前回審査会（平成27年11月26日）における指摘事項及び事業者の見解

① 水の汚れ (COD)、富栄養化 (全窒素・全燐)、水の濁り (浮遊物質) に係る調査地点〔方法書 P280 第 6.2-2 図(1)〕

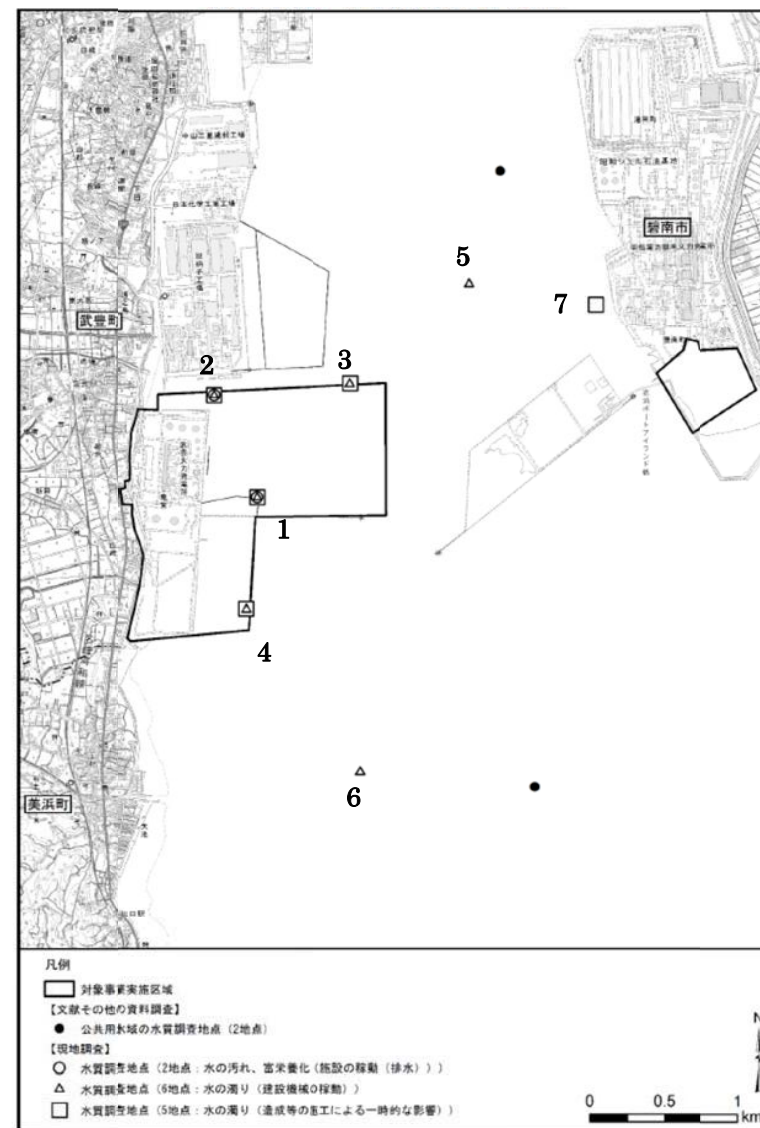
番号	指 摘 事 項	事 業 者 の 考 え 方
6	<p>水環境について、今後モデル等により予測を行うことを考えた時に、水質と流況等で同じ地点で調査をしている方が解析しやすいとも考えられる。</p> <p>水環境に関する調査について、調査項目毎に調査地点が異なるが、各地点の選定理由を説明いただきたい。</p>	<p>水環境等の調査地点は、対象となる環境要素の排出位置や拡散特性等を踏まえ、また、航路やノリ網等漁具の設置場所等を避けるよう考慮して、現況把握及び将来予測・評価を行うのに最適であると判断した地点を選定しています。</p> <p>また、海生生物の調査地点は、温排水による水温上昇が想定される範囲（1℃以上）の内側・外側について、水環境と同様に航路やノリ網等漁具の設置場所等を避けるよう考慮した上で、海生生物の現況把握及び将来予測・評価を行うのに最適であると判断した地点を選定しています。</p> <p>水環境等の調査地点の具体的な選定理由は別紙2のとおりです。</p> <p>それぞれの調査地点は、別紙2の理由により選定していることから、その位置は必ずしも同じ地点とはなりません。</p> <p>なお、数理モデルによるシミュレーション解析は、温排水及び水の濁りについて実施します。</p>
7	<p>動物に関する調査範囲に碧南火力発電所石炭灰処分場が含まれていないが、チドリ類や裸地を繁殖の場とする種などが、そのような環境を利用することも考えられる。なぜ石炭灰処分場を調査範囲に含めていないのか。</p> <p>また、工事中で人が立ち入りにくい場所であったとしても、生物は上手く利用することがあるので、その点を意識して対応していただきたい。</p>	<p>碧南火力発電所石炭灰処分場は、現在、埋立工事の実施中の場所であり、コンパクションパイル工事等の重機が稼動するほか、頻繁に大型の車両が往来する状況となっています。また埋立工事の竣功時（平成34年）には、平坦に均し全域を覆土し、更にその後は施設を建設する予定です。これらのことから、環境影響評価に必要な現況把握は困難と考え、調査範囲には含めておりません。</p> <p>一方、浚渫土砂仮置場を設置するに当たっては、工事等により一時的に生じる裸地環境を利用するチドリ類や裸地を繁殖の場とする種などについて、事前に施工区域を調査し、その生息状況を踏まえ、必要に応じて専門家と相談しながら保全対策（鳥類コロニーの保護又は営巣抑制）を検討してまいります。また、工事中においても作業員等が鳥類の生息を確認した場合には、同様に必要な措置を講じてまいります。</p>

一般排水は、放水口を経て排出するため、影響は放水口近傍に限られます。このため、武豊火力発電所の一般排水の排出先である放水口前面海域に 1 点 (No.2)、さらに一般排水と同様に放水口に排出する復水器冷却水は、深層取水することから取水口前面海域に 1 点 (No.1) の計 2 点を選定しました。

浚渫等の工事の位置を考慮し、取水口前面海域に 1 点 (No.1)、放水口前面海域に 1 点 (No.2)、対象事業実施区域 (海域) 内の北側端と南側端にそれぞれ 1 点 (No.3、4)、対象事業実施区域 (海域) 外の北側海域と南側海域にそれぞれ 1 点 (No.5、6) の計 6 点を選定しました。

工事排水等の排水口前面海域として、武豊火力発電所近傍の 3 点 (No.1、2、4)、浚渫土砂仮置場 (碧南火力発電所の石炭灰処分場の一部) からの排水口前面海域に 1 点 (No.7)、さらに周辺的环境を把握するための地点として、対象事業実施区域 (海域) 内湾中央側の 1 地点 (No.3) の計 5 点を選定しました。
